INA INFORMACIÓN DE SERVICIO

Brazo tensor 533 0075 30

Se debe tener en cuenta la longitud de los tornillos

Figura: A la izquierda, modelo nuevo; a la derecha, modelo antiguo

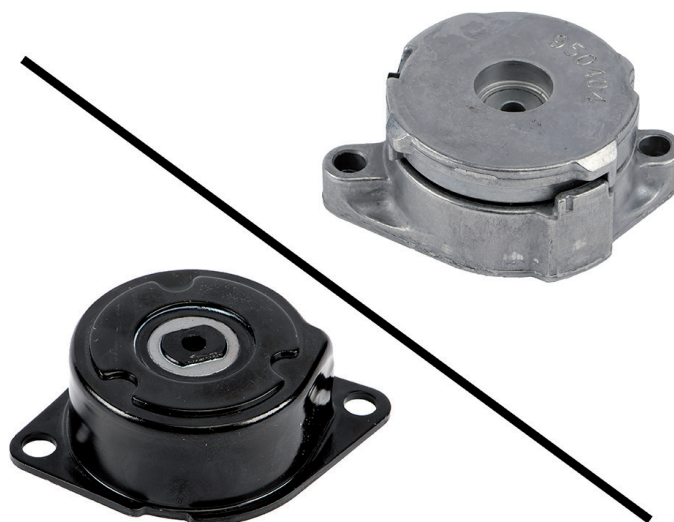
Debido al desarrollo continuo de nuestros productos, se ha modificado el brazo tensor 533 0075 30. Por consiguiente, se necesitan tornillos más cortos para montar el nuevo modelo de forma profesional. Los tornillos M8x35 se sustituyen por tornillos M8x22.

La información de servicio muestra las características ópticas del modelo anterior (figura a la derecha) y el modelo nuevo (figura a la izquierda).

En el nuevo brazo tensor 533 0075 30, solo se pueden utilizar tornillos con la medida M8x22 para realizar reparaciones profesionales!
